**CORRIDOIO PLURIMODALE ADRIATICO
ITINERARIO MAGLIE - SANTA MARIA DI LEUCA**

S.S. N° 275 "DI S. MARIA DI LEUCA"

PROGETTO DEFINITIVO

Relazione Art. 20 del D. Lgs 152/2006

2.4 Svincolo 1b Zona industriale di Maglie

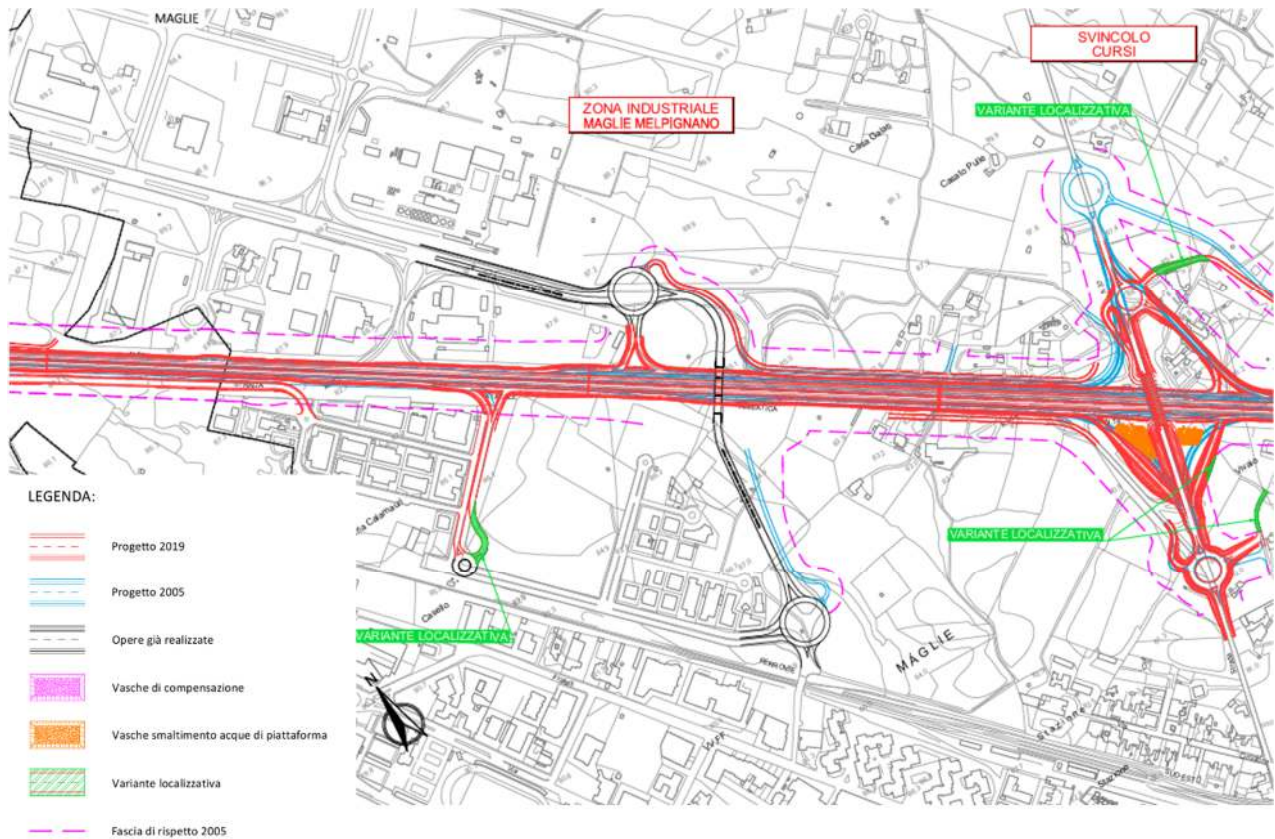
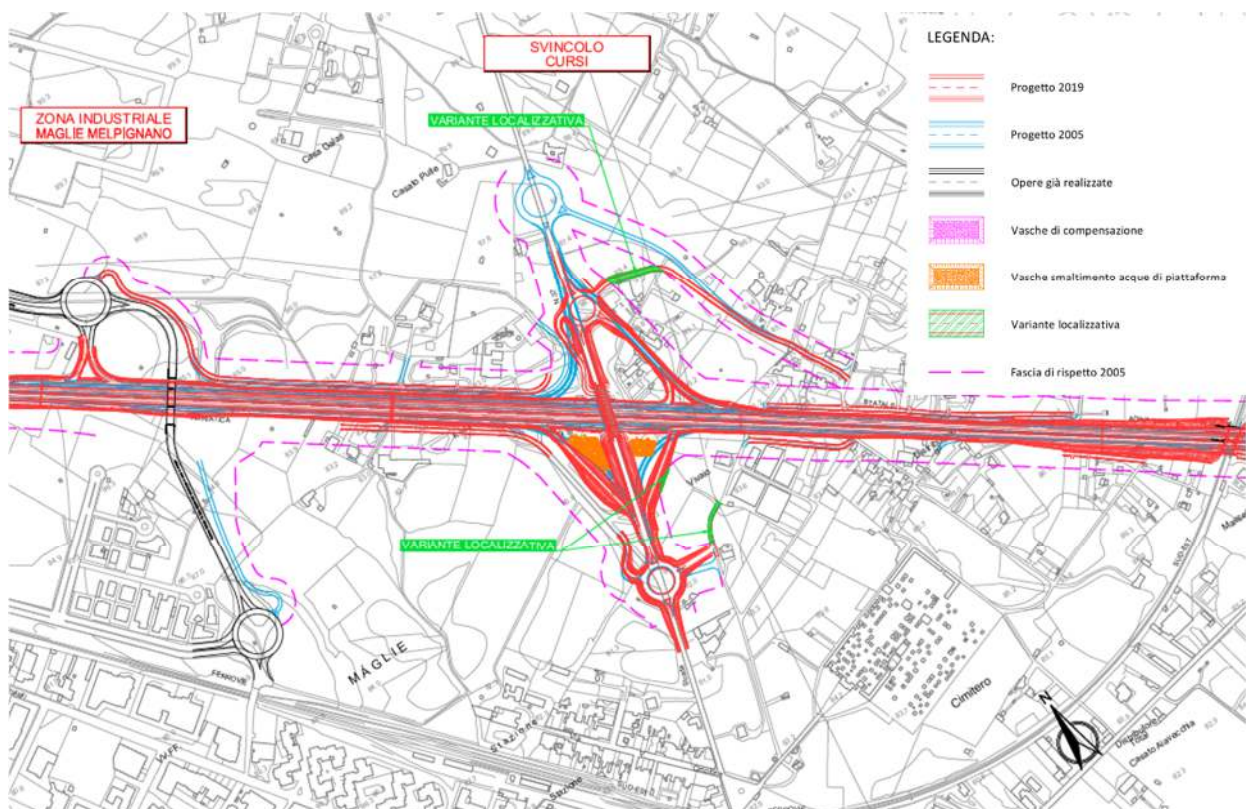
Si tratta essenzialmente di una diversa configurazione dell'asta d'accesso all'area industriale di Maglie-Melpignano, attualmente a due carreggiate, ciascuna a doppia corsia per senso di marcia separate da spartitraffico; in sostanza l'attuale carreggiata in uscita dalla Statale verrà utilizzata come viabilità bidirezionale ad unica corsia per ogni senso di marcia, a servizio degli opifici e sarà fisicamente separata dalla carreggiata opposta, quella attualmente in ingresso alla Statale sarà trasformata in una rampa di svincolo bidirezionale ad unica corsia per senso di marcia e si innesterà alla rotonda esistente, realizzata dal Consorzio ASI attraverso un breve tratto di nuova realizzazione.

Le variazioni introdotte ricadono in gran parte nel corridoio urbanistico e configurano una **variante non localizzativa**.

Fa eccezione il ramo afferente dalla rotonda, nel frattempo realizzata dal comune dall'ASI.

Il progetto è stato adeguato al recente completamento dello svincolo a piani sfalsati per la Z.I. Maglie-Melpignano realizzato dal Consorzio ASI della Provincia di Lecce, in variante alle originarie previsioni progettuali.

2.5 Svincolo 2 Corsi

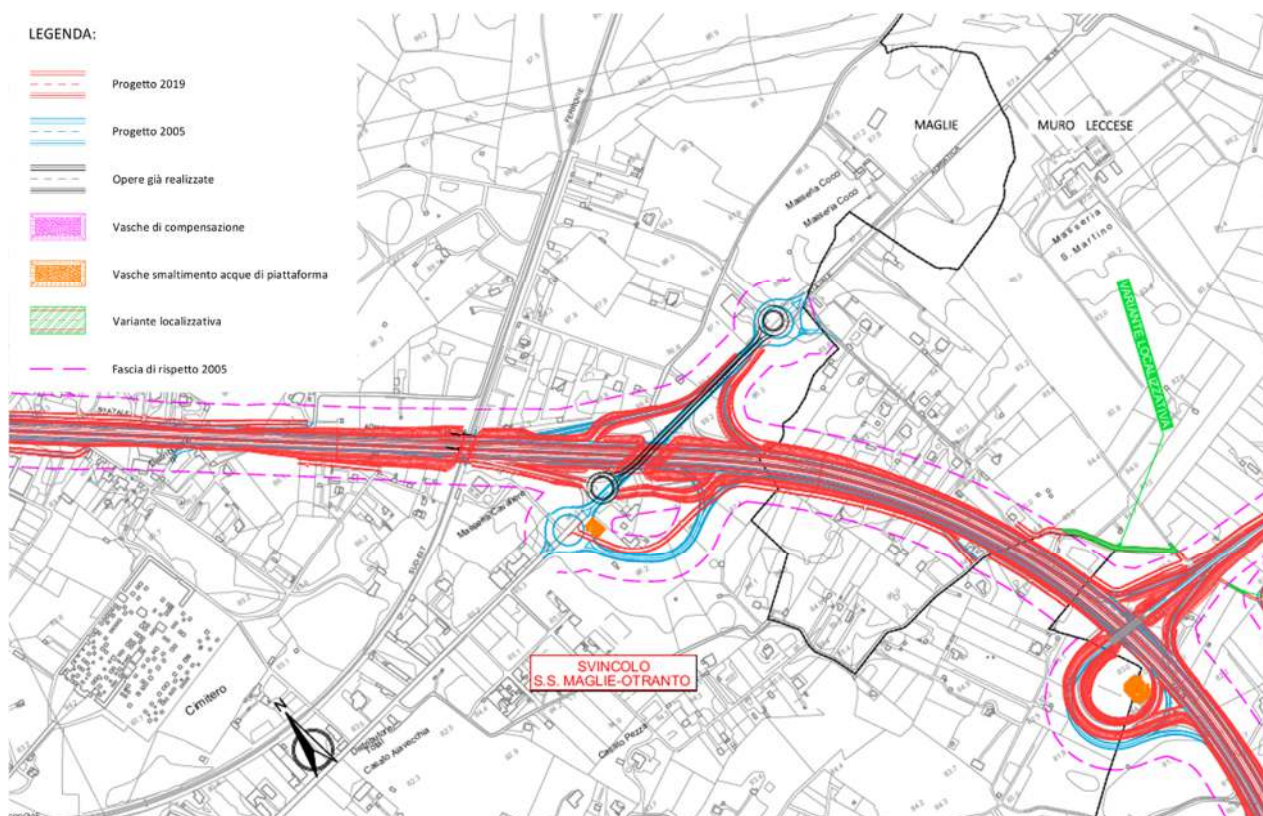
L'originaria rotatoria prevista allo svincolo con la S.P.37 Maglie-Cursi e la strada di servizio ad essa afferente, a seguito dell'adozione e successiva approvazione del PPTR Puglia avrebbe interessato un'area perimetrata a bosco, per cui si è valutato di traslare l'intersezione e l'innesto della strada di servizio al di fuori dell'area vincolata non essendo comunque possibile rimanere all'esterno della fascia di rispetto della medesima. Mentre la nuova rotatoria sovrappone all'attuale incrocio a raso canalizzato, il ramo di ricucitura della viabilità locale a nord est dell'infrastruttura si pone in una nuova posizione, al di fuori della fascia di rispetto e costituisce **variante localizzativa**.

Nella porzione a ovest dell'asse principale si evidenziano due varianti localizzative:

- una prima definita dalla scarpata della rampa di svincolo;
- una seconda rappresentata da un breve tratto di viabilità di accesso ad una proprietà privata altrimenti interclusa.

L'approvazione del PPTR Puglia ha comportato la necessità di allontanare la rotatoria dall'area boscata vincolata. Per quanto concerne la modifica introdotta sul lato sud, essa scaturisce da un affinamento della progettazione definitiva.

2.6 Svincolo 3 S.S. Maglie – Otranto

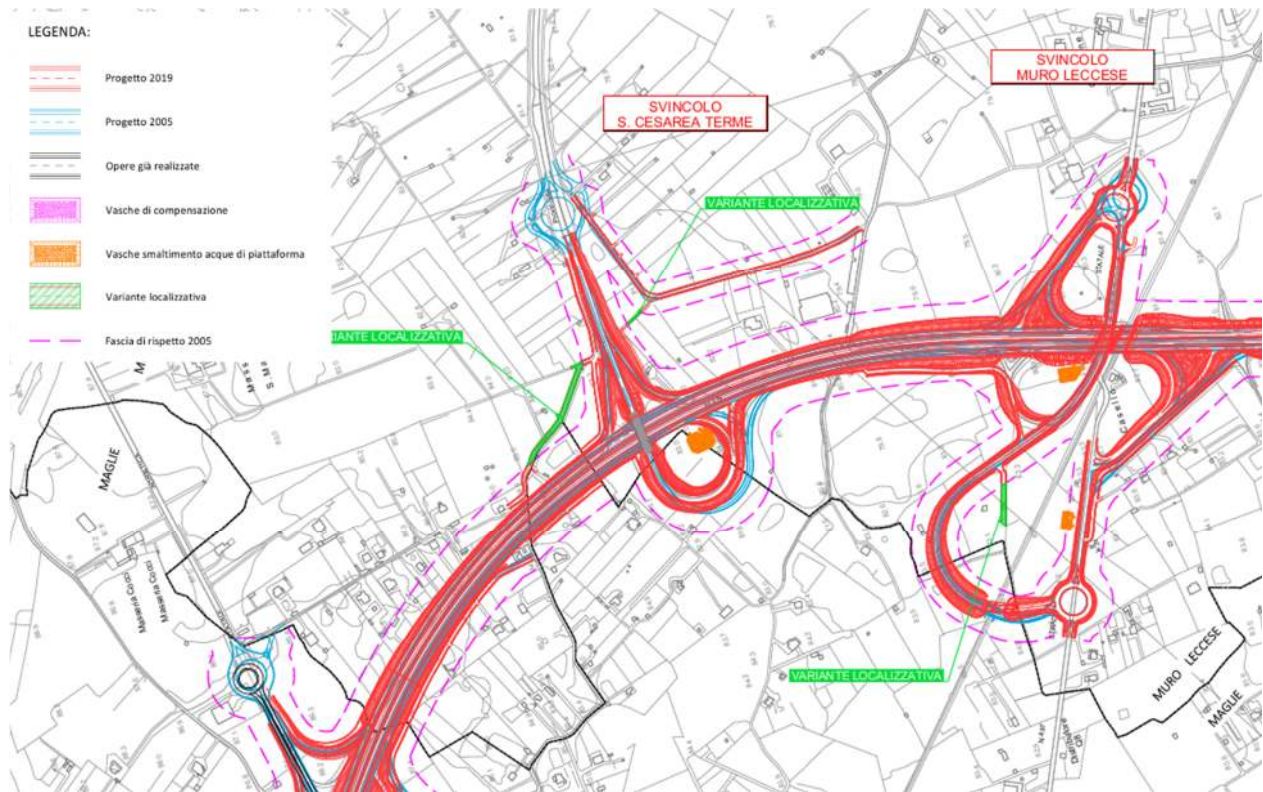
Tale svincolo è stato già realizzato da ANAS nell'ambito dei lavori di ammodernamento della S.S. Adriatica nel tratto Maglie – Otranto (già sottoposto a VIA, rif. Decreto n. 625 del 21/07/2004). **Non costituisce variante** al presente progetto, in quanto riguarda altra viabilità, autorizzata, come sopra ricordato, e realizzata, cui il presente progetto si adegua necessariamente.

Vi è comunque l'inserimento di una stradina complanare, ad ovest dell'asse principale e all'interno della originaria localizzazione urbanistica.

L'inserimento della nuova stradina complanare, ad ovest dell'asse principale e all'interno della originaria localizzazione urbanistica, consentirà l'accesso ad alcune abitazioni e terreni altrimenti

2.7 Svincolo 4 Santa Cesarea Terme

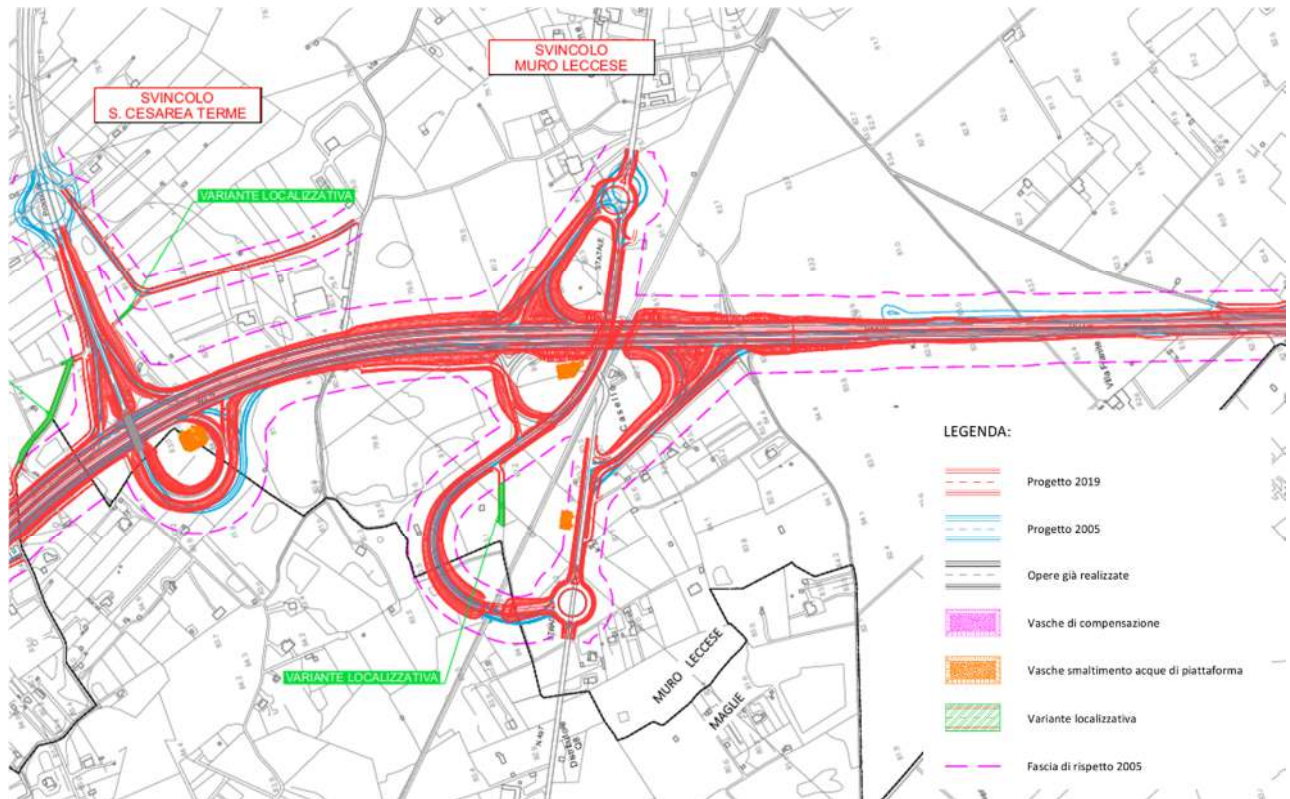
È stata eliminata la rotonda sulla SP 363 su richiesta del Comune di Muro Leccese. Costituisce **variante non localizzativa**.

Le due ricuciture della viabilità locale indicate in figura costituiscono **variante localizzative** limitatamente alle porzioni che fuoriescono dalle fasce di rispetto.

Adeguamento di viabilità interpodereale esistente per la realizzazione di stradina di accesso a proprietà altrimenti intercluse e soppressione della rotonda ubicata a ridosso di abitazioni esistenti, per richieste del Comune di Muro Leccese.

2.9 Svincolo 6 Scorrano

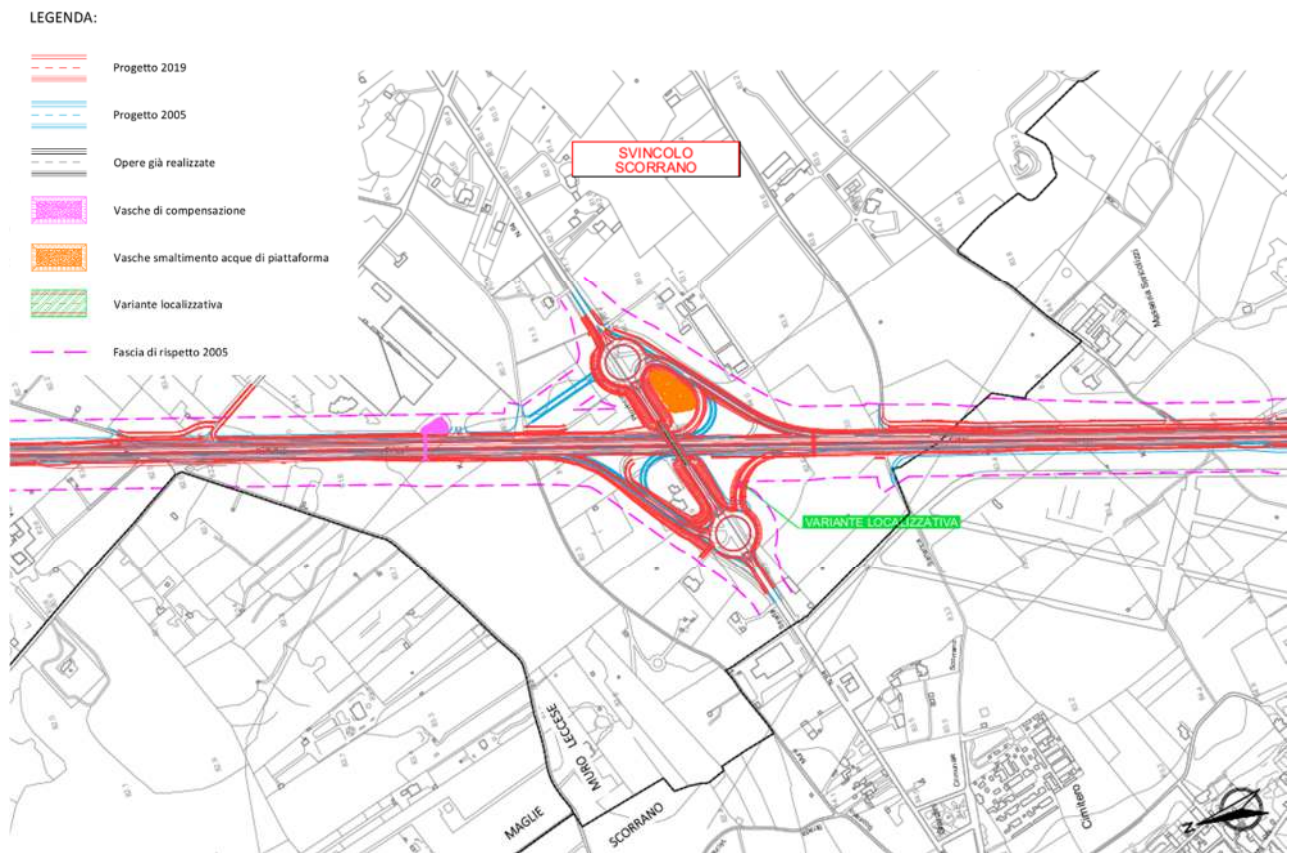
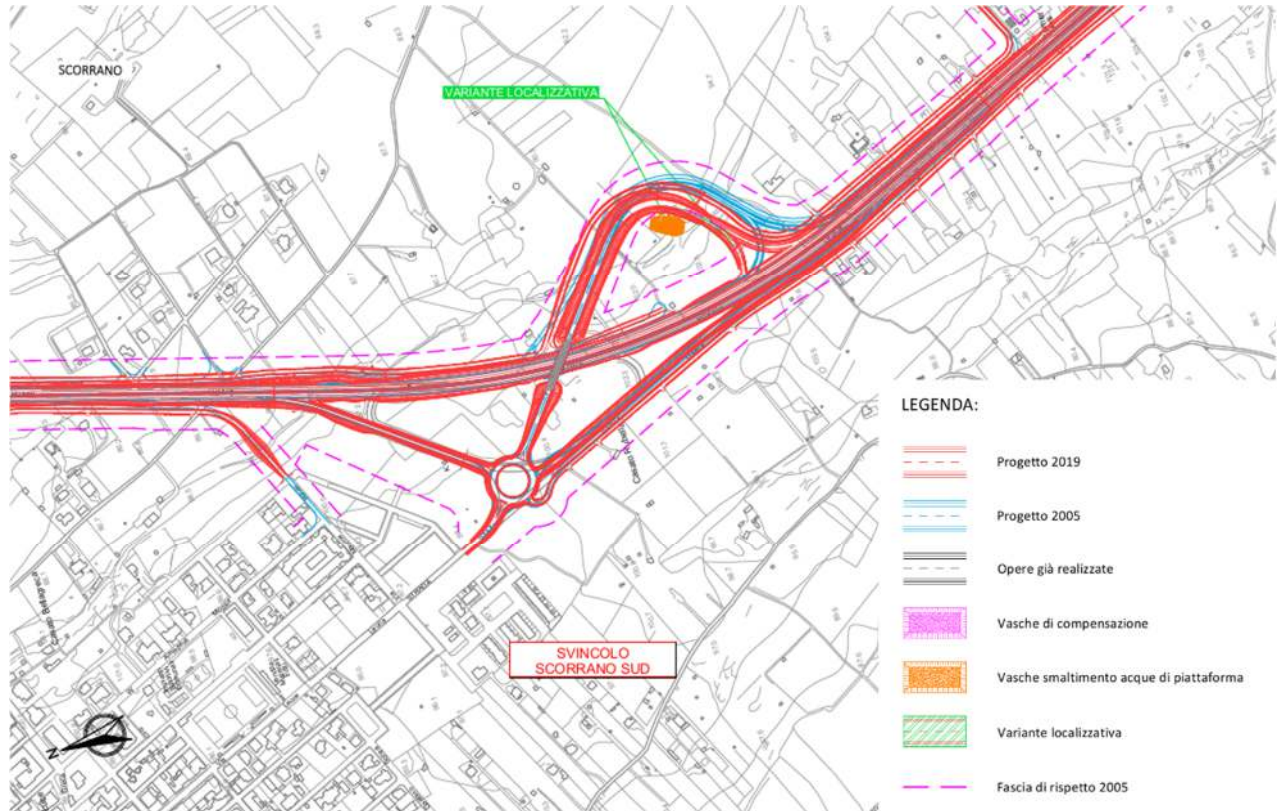
È stata inserita una vasca di compensazione, in ottemperanza a prescrizione dell’Autorità di Bacino Distrettuale dell’Appennino Meridionale. Pur essendo posizionata a ridosso di un’area produttiva, sia l’attuale che il nuovo asse stradale attraversano la fascia di rispetto di un’area perimetrata a bosco dal PPTR Puglia; per tale motivo si è traslato l’asse principale in maniera da rimanere al di fuori della recinzione che delimita il bosco. E’ stata soppressa la strada complanare che dalla rotatoria est adduceva all’opificio in quanto interessava un’area PAI. Sono previste aree di reimpianto. La rampa di svincolo ad ovest dell’asse principale, che immette in direzione Leuca, è stata traslata a sud del cavalcavia in quanto quella originaria interessava un’abitazione; nella nuova configurazione la rampa fuoriesce, per una piccolissima porzione, dalla fascia di localizzazione. Costituisce **variante localizzativa**.

Necessità di restare all’esterno dell’area perimetrata a bosco, riduzione dell’interferenza con area PAI per limitare l’estensione della vasca di compensazione e inoltre per ridurre l’esproprio dell’area

2.11 Svincolo 7 Scorrano sud 2

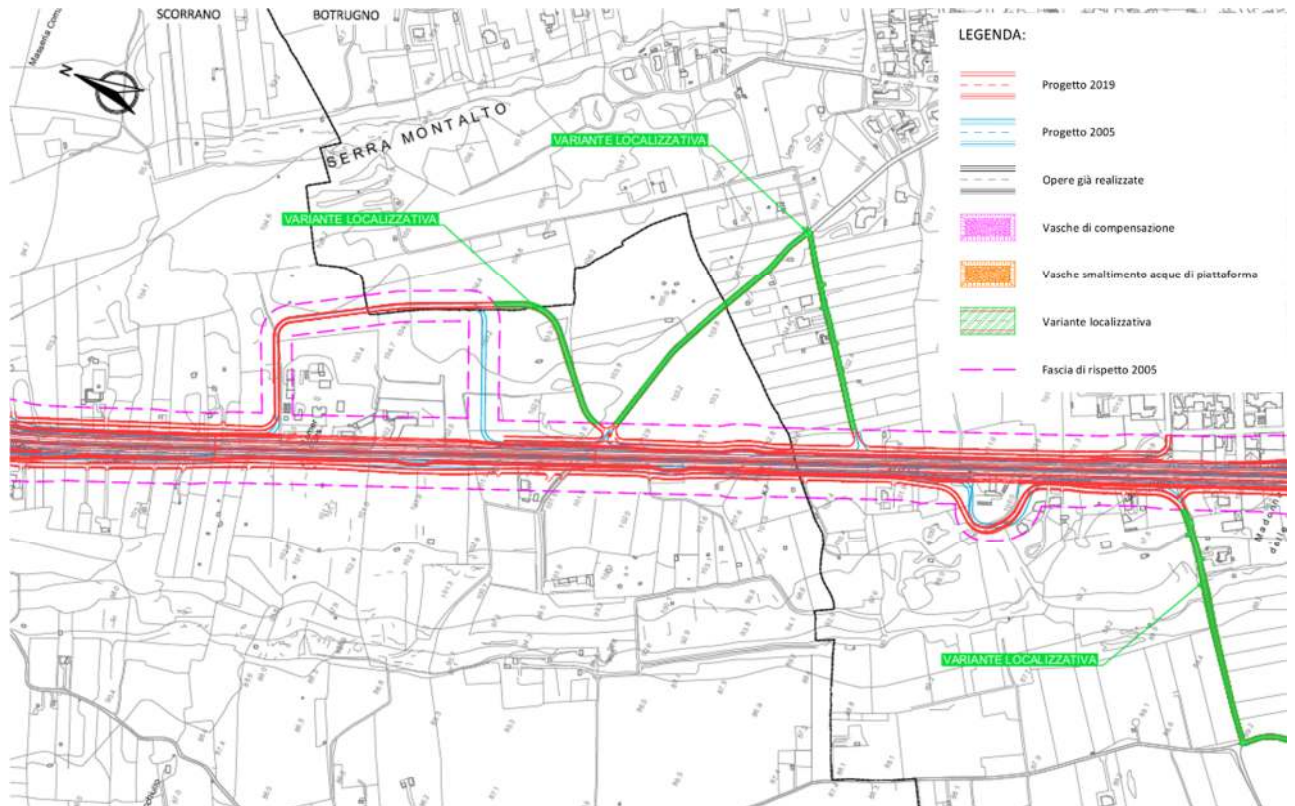
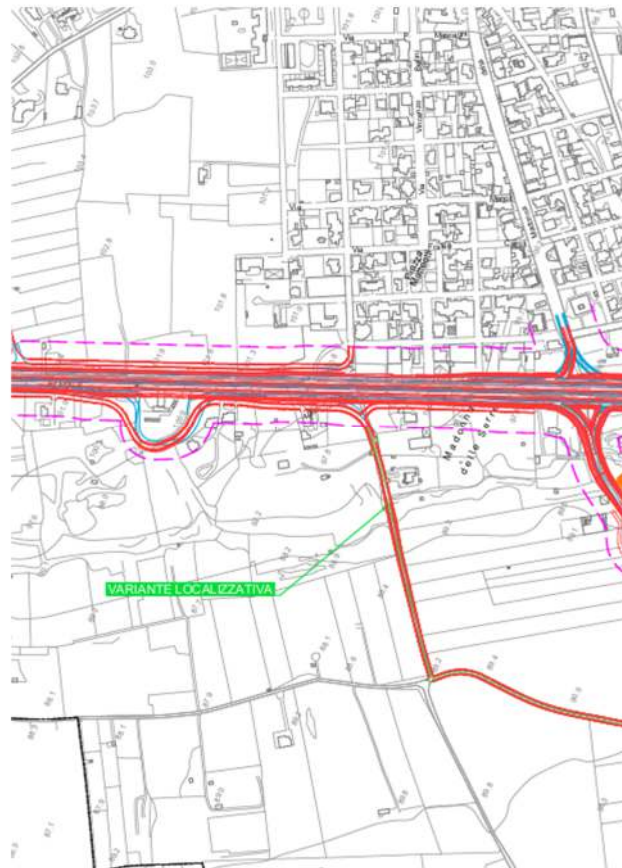
E' prevista la sistemazione di una strada interpodereale sterrata, come da prescrizione della Delibera CIPE n. 76/2009 e la traslazione del tratto ortogonale all'asse principale della complanare, già prevista nel PD 2005, sul confine delle particelle, ciò al fine di limitare il frazionamento dei terreni come richiesto dalla società proprietaria dell'area di servizio esistente. Questa modifica così come l'adeguamento della sezione trasversale delle due viabilità esistenti rappresentate in figura costituiscono **variante localizzativa**.

Adeguamento del progetto alle prescrizioni della delibera CIPE n.76/2009 e alle osservazioni dei potenziali espropriati.
